大型廃棄物保管庫の揚重設備及び架台設置に係る実施計画の変更について

2020年09月08日（第2回面談）

東京電力ホールディングス株式会社

5-3. 架台の構造図

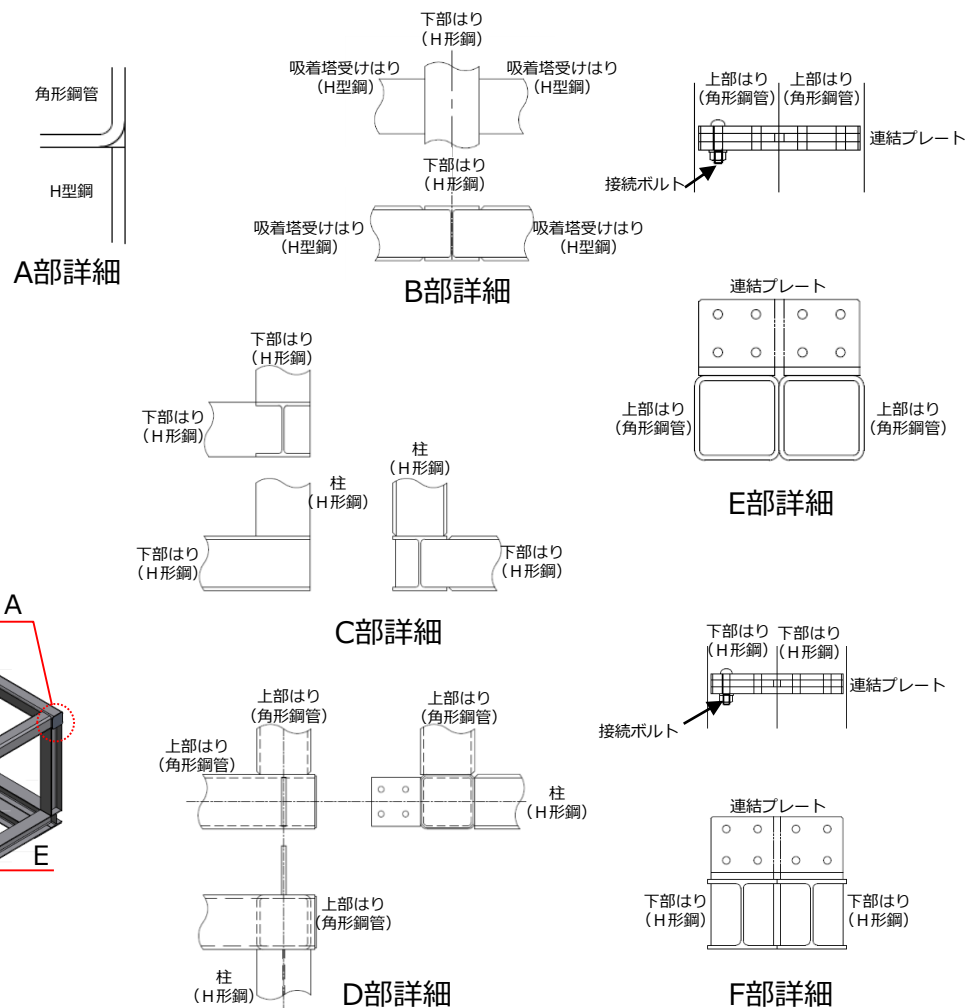
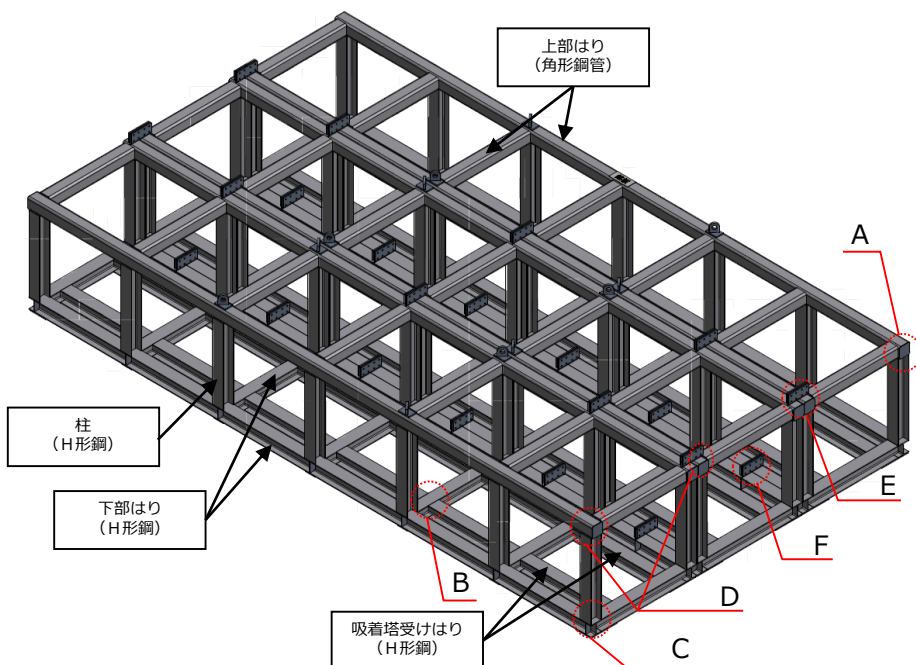
- 18体/基格納できるSARRY架台を、貯蔵エリアあたり10組設置する。

【大型廃棄物保管庫の吸着塔格納配置モデル】

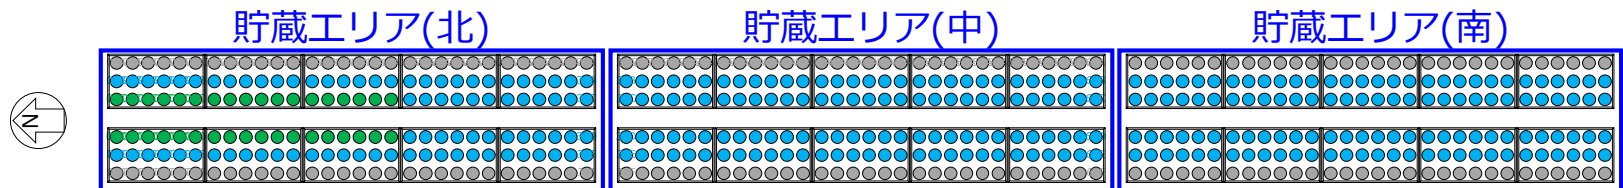
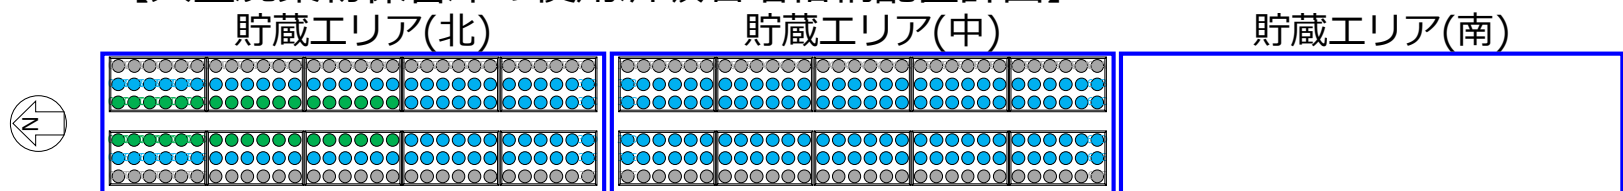
- 既認可では、遮へい設計における評価モデルとして、SARRY保管数540体を線量毎にS1～S3の3段階に区分し、貯蔵エリア(北)(中)(南)に配置し評価している。

- 今回の申請内容は、使用済吸着塔格納配置計画に示した線量区分毎のSARRY保管数は、各線量区分の既認可評価モデルの範囲内である。

第二セシウム吸着塔格納部				
●	: S1	$\phi \leq 1.2$	mSv/h	36体
●	: S2	$\phi \leq 0.7$	mSv/h	204体
●	: S3	$\phi \leq 0.234$	mSv/h	120体

1 1. 貯蔵エリアの床の耐荷重について

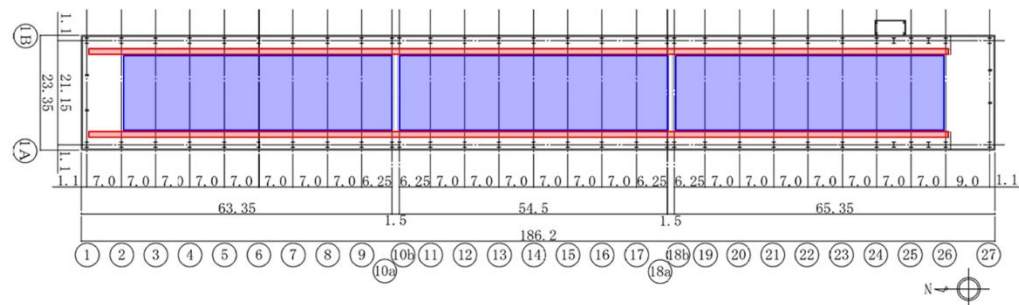
- 既認可では、貯蔵エリアの床の耐荷重を 21.07t/m^2 、レール基礎に作用する荷重をクレーン重量 110t + 定格荷重 150t として、基礎スラブを設計している。

- 今回の申請では、貯蔵エリアの床荷重が 8.4t/m^2 、クレーン重量においては、 60.7t + 定格荷重 30t となっており、床荷重及びレール基礎に作用する荷重より小さい値であるため床耐荷重は既認可評価の範囲内である。
